拉合尔水与污水管理项目（LWWMP）

第一次标前会议纪要

**拉合尔污水与排水管理项目（LWDMP）——从LARECHS COLONY至
GULSHAN E RAVI的污水系统，拉合尔（采用非开挖技术）**

2025年10月30日

图号：
LW - TD - 141

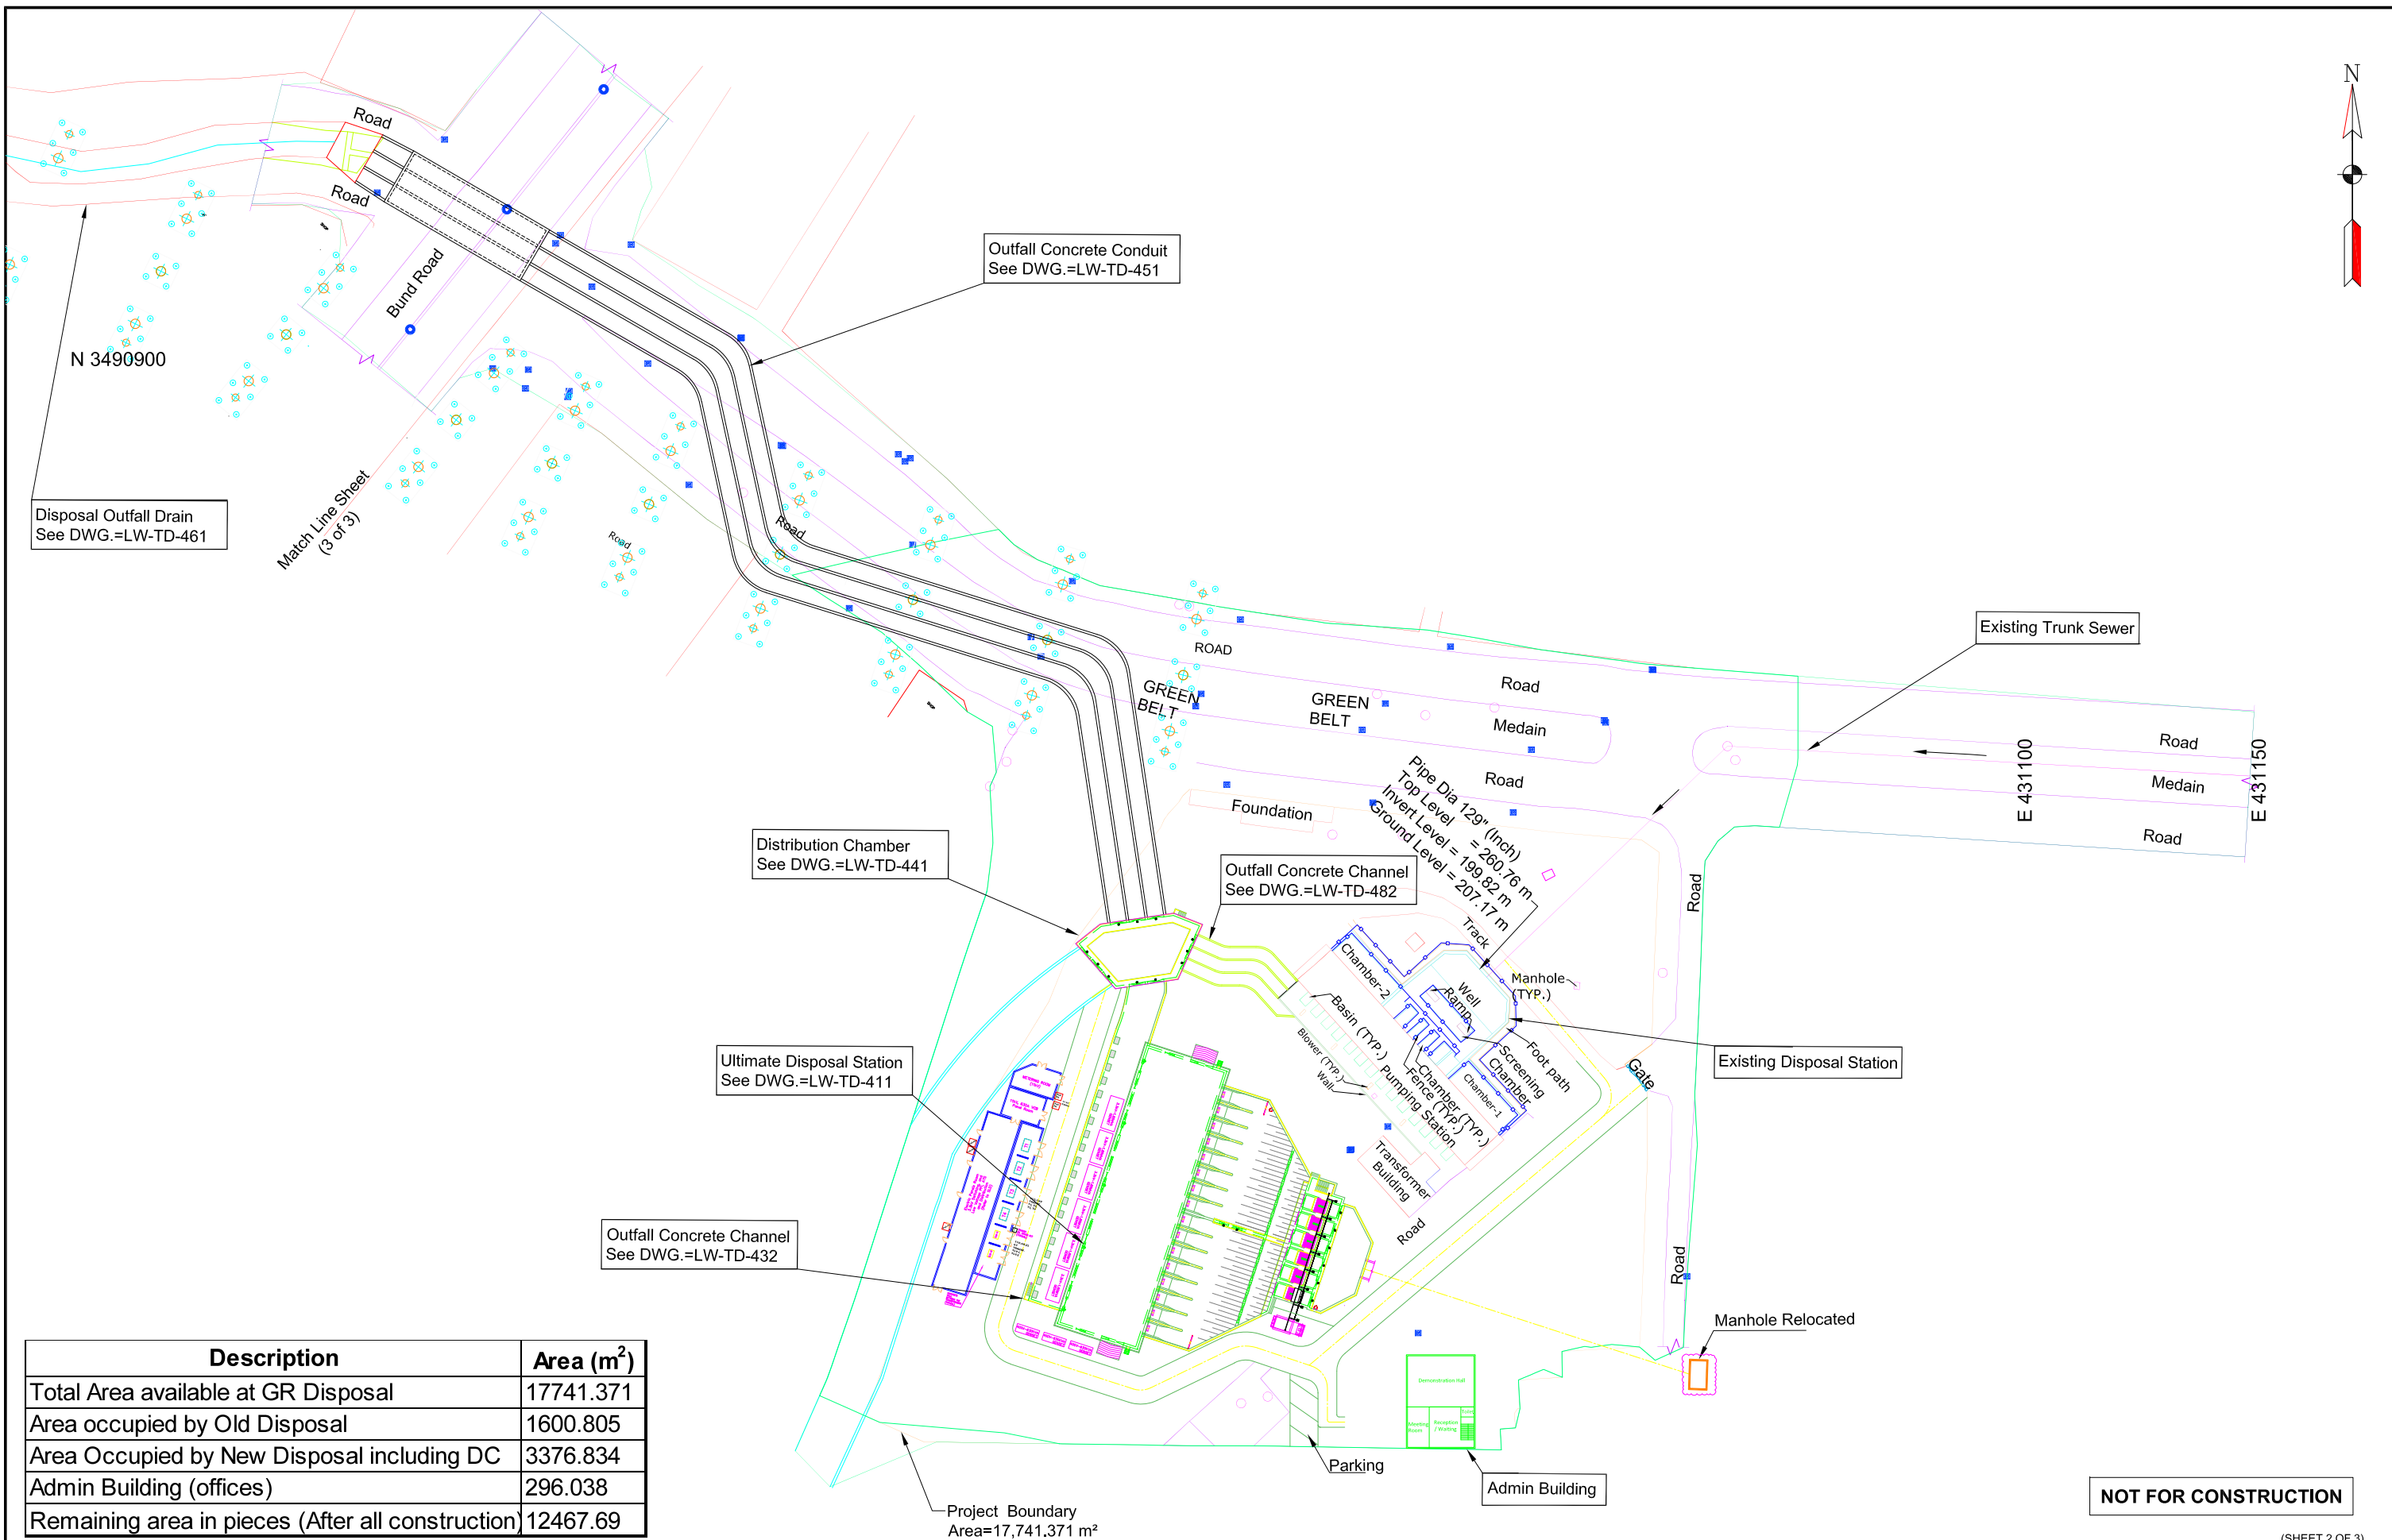
38.	第3卷，第二部分，第6节业主要求图号LW-TD-141至LW-TD-144，及图号LW-TD-149至LW-TD-152	为接收井提供推力座和圆形竖井壁。推力座也在尺寸表中为接收井给出，但未在剖面详图中给出。根据我们的运营理解，推力座不应是接收井的一部分。请确认。	兹澄清，推力座不应是接收井的一部分。与所引用图纸相关的更新图纸（LW-TD-141至LW-TD-143）作为附件E附上，供投标人考虑。将发布反映上述内容的补遗。

LW - TD - 177

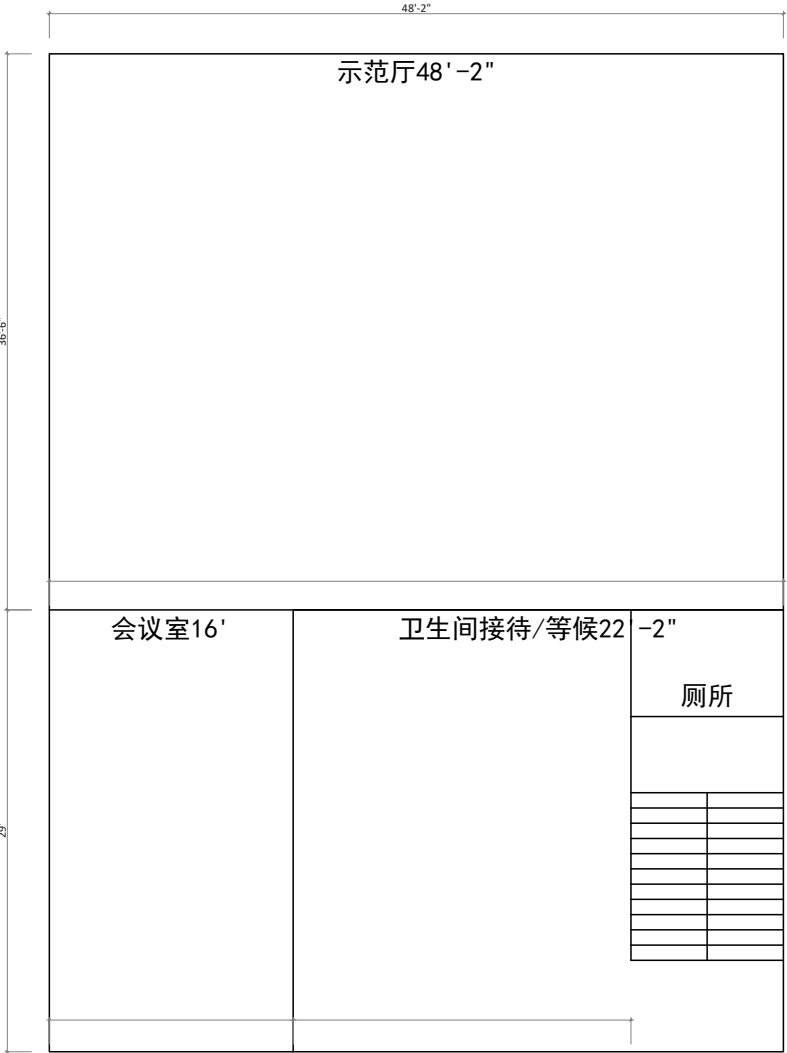
42.	第3卷，第二部分，第6节业主要求（表4.10第6页-第55页，及表4.11第6页-第57页）；Dwg # LW-TD-177	除臭控制和通风系统数量存在冲突。如参考章节所述，在招标文件的不同位置观察到除臭控制系统数量不一致。请确认确切的数量/数目。	这是为了澄清 除臭和通风系统的总数为29 。招标文件中任何位置的除臭和通风系统数量应读作29，如第6节业主要求表4.11（第6-57页）所述。更新后的图纸（LW-TD-177）作为附件-G附上。将发布反映上述内容的补遗。

附件-H

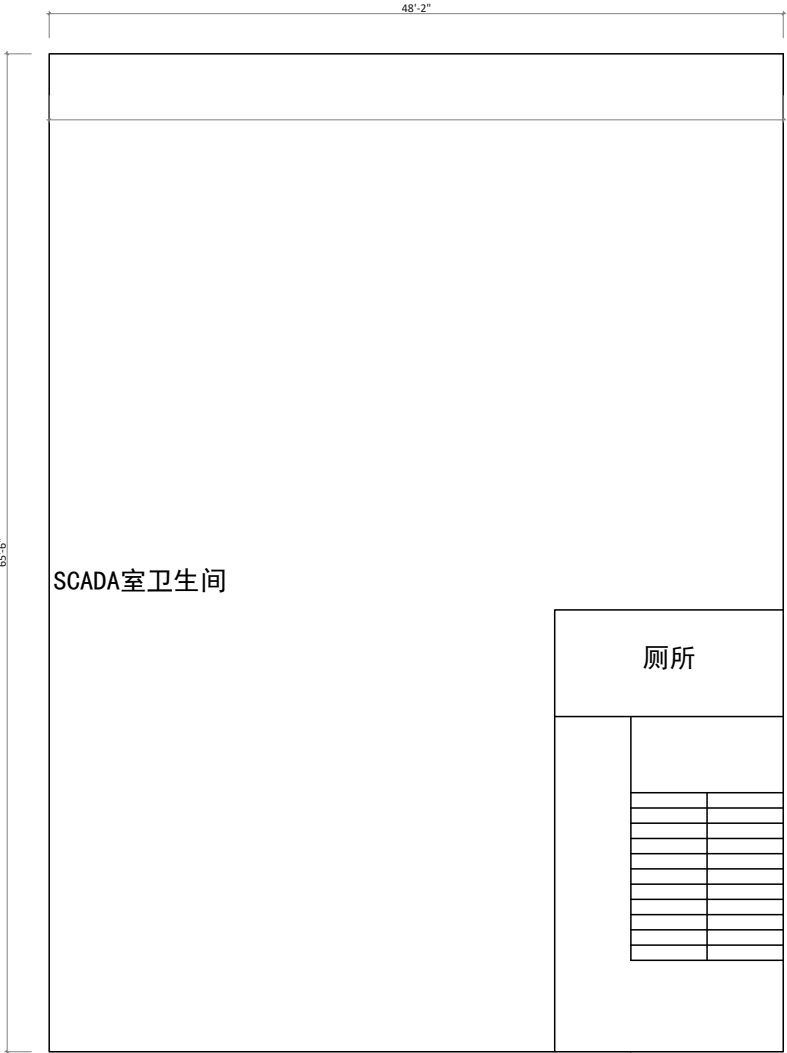
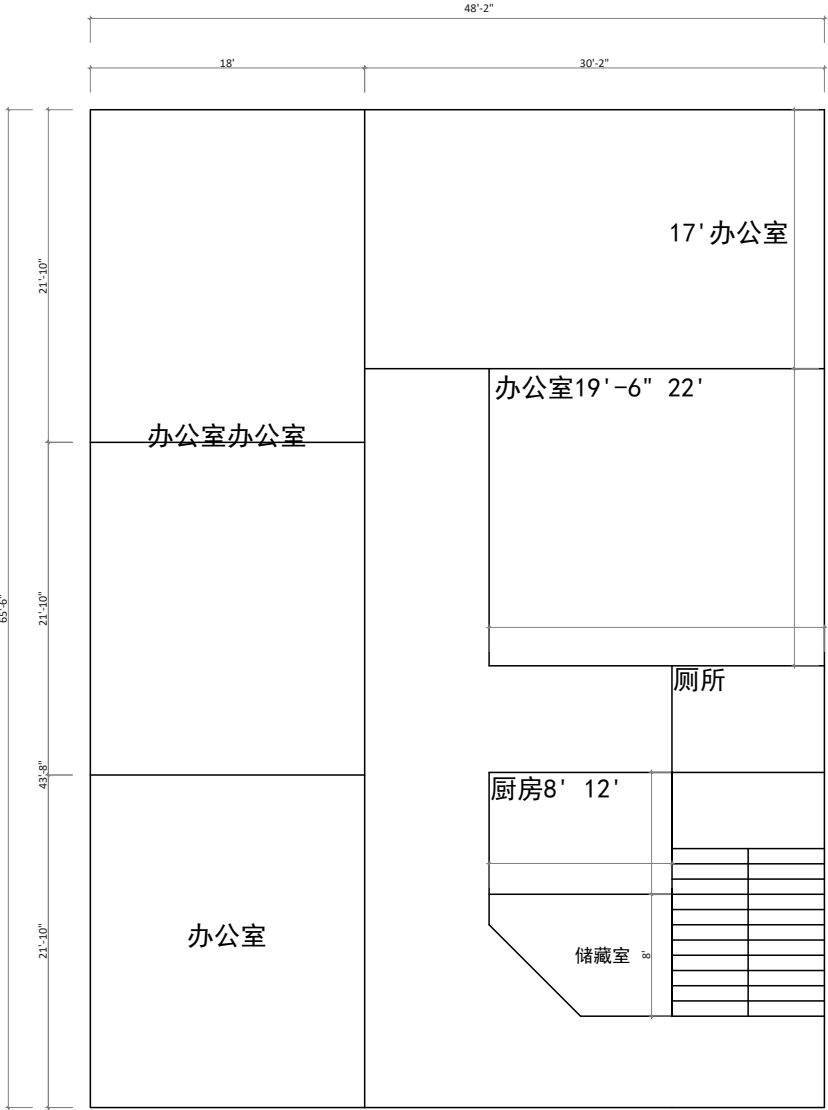
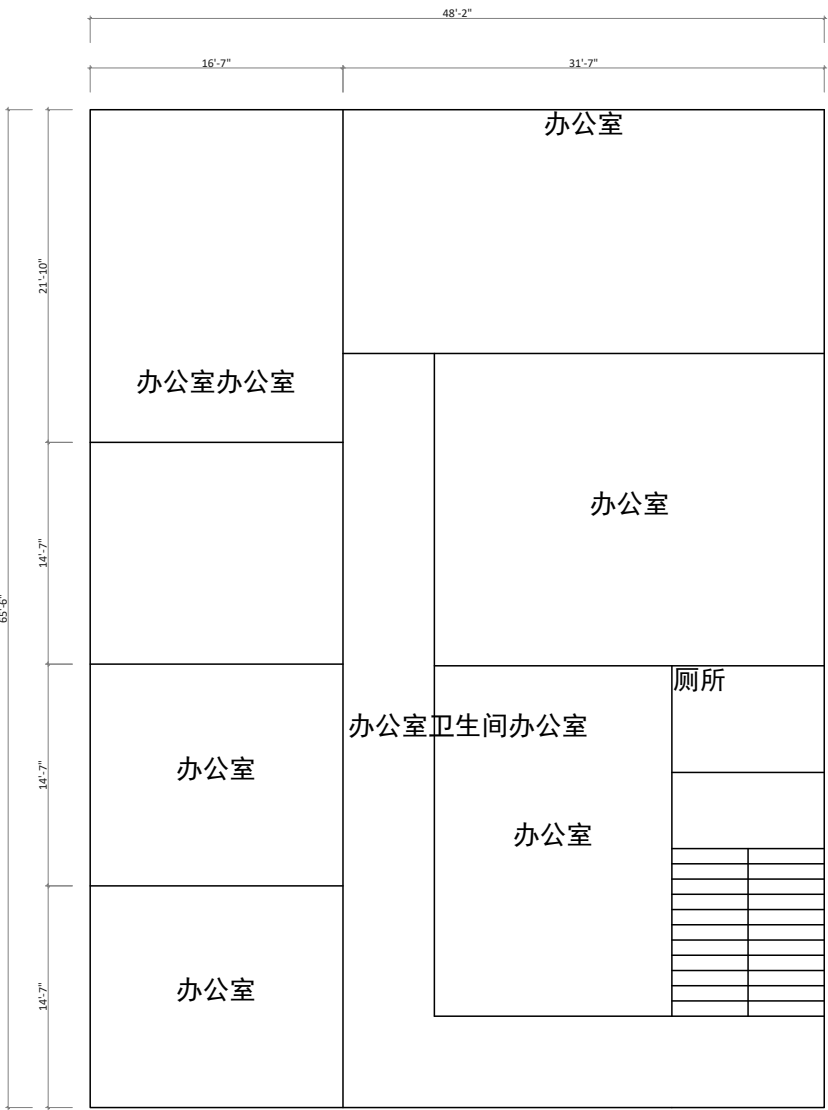
44.	第2卷，第二部分，第6节业主要求第4.1.11条，第xx子条（第6页-第67页）	办公楼建设文中提到承包商必须建造一栋除底层外的全功能三层建筑（每层500平方米）。然而，在价格表中（项目编号3.27），仅提及为三层办公楼。请澄清，是地面加三层建筑，还是仅3层，每层500平方米面积？	这是为了澄清承包商应建造一栋设施齐全的地面以上三层办公楼（共四层），每层建筑面积为296平方米，并配备电梯。该建筑的布局见作为 附件-H所附的图纸 。将发布反映上述内容的补遗。

DRAWING NO.:-
LW - TD - 493

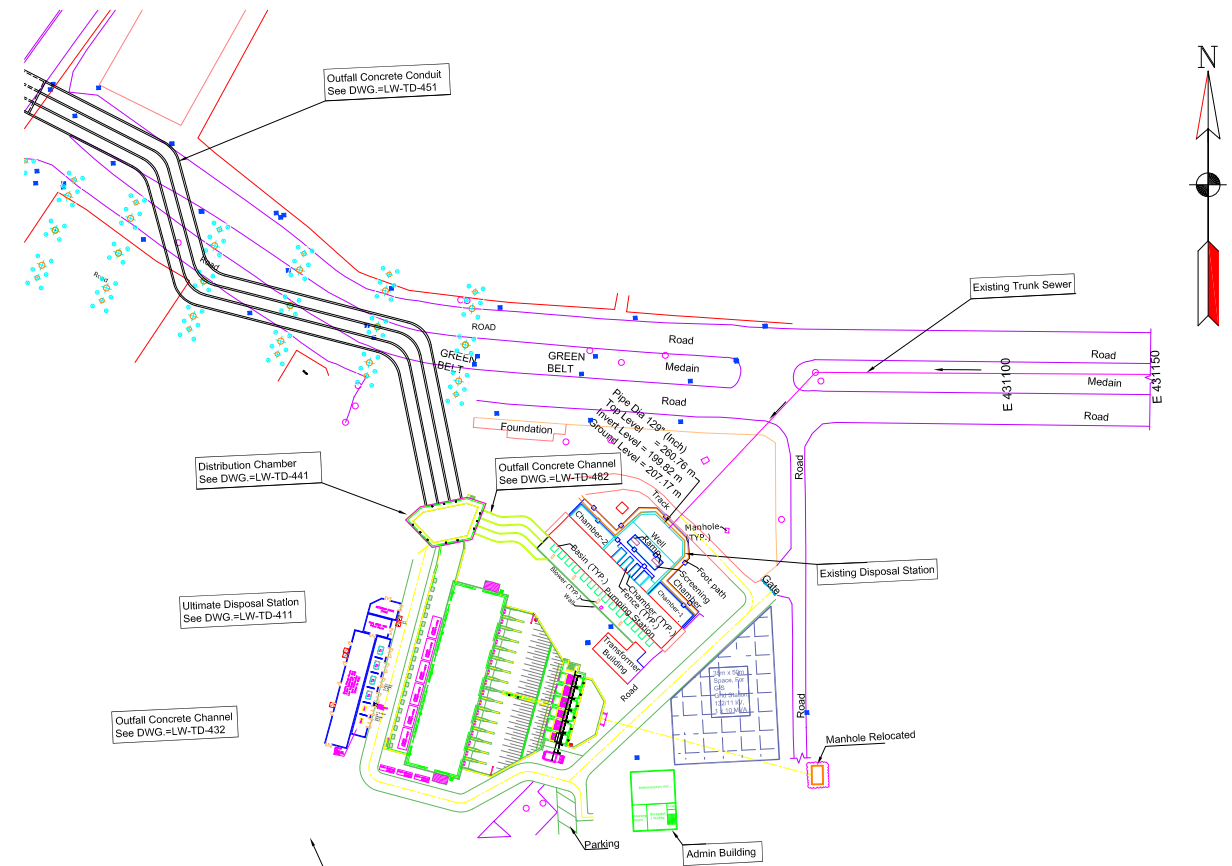
序号	参考章节	疑问	业主的答复
		素超出承包商的控制范围，可能导致影响系统性能的临时停电。因此，投标人寻求贵方确认公用设施电源供电不中断这一固有局限性。 2) 由于与公用设施连接相关的范围在此阶段无法完全确定，请客户拨出暂定金额以充分涵盖所有相关费用和意外开支。	2) 请参阅我们对序号67的回复。
70.	Volume-3，第二部分，第6节 - 业主要求，招标图纸。总平面布置图泵房（图号LW-TD-402） Volume-3，第二部分，第6节 - 业主要求，招标图纸。。 132/11kV网格空间及变压器、配电柜、电缆沟布置（	在结合审查两份图纸时，观察到行政楼和通道与电气建筑/设施重叠。投标人的理解是，为承包商工作范围内包含的建筑、设备及其他基础设施工程提供充足空间应是业主的责任。请确认。	需要澄清的是，更新后的开关设备及相关电气装置，包括132/11kV电网区域、变压器、配电盘和电缆沟布置，可以容纳在泵房相邻及外部，如附件J所附更新图纸（图号492和493）所示。此外，控制室及所有相关附件应位于行政/办公大楼内的专用楼层。
